Oggetto: invio osservazioni alla Documentazione Integrativa Volontaria progetto

Aeroporto di Milano Malpensa- Master plan 2035 – Codice Procedura 5359

Figura 181 - Possibili alternative di sviluppo per le strutture cargo

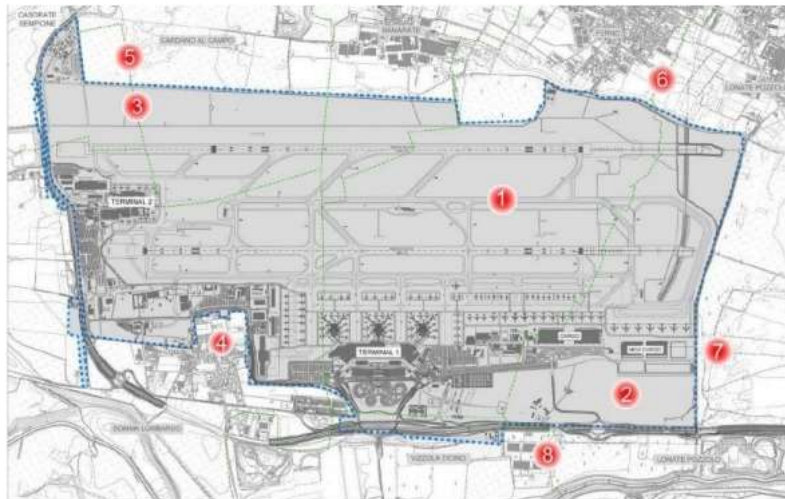
La soluzione 2) richiederebbe la realizzazione di forme di collegamento abbastanza complesse con gli esistenti piazzali di sosta aeromobili, che si troverebbero al di là degli attuali edifici cargo, ma soprattutto va ad interessare l'unica area che garantisce – nel lungo termine – la possibilità di realizzare un potenziamento delle infrastrutture di volo e che quindi si ritiene "strategicamente" indispensabile mantenere libera da nuovi insediamenti.

La realizzazione di 3 ambiti funzionali, appare incoerente con le previsioni stesse del Master Plan, ma soprattutto viene considerata compensativa rispetto al consumo di 44 ettari, ma soprattutto si scontra con le dichiarazioni fatte dall'Amministratore Delegato di SEA Brunini in occasione della Commissione Ambiente e Società Partecipate del Comune di Milano svoltasi in data 29 giugno dove la stessa zona è stata confermata come l'unica idonea a contemplare gli eventuali sviluppi infrastrutturali.

Quindi si propone una compensazione che qualora venisse realizzata con i tempi della natura (pensiamo all'ambito Formazione Forestale) sarà immediatamente cancellata per costruire la terza pista (necessaria dopo il 2035 da parte di SEA).
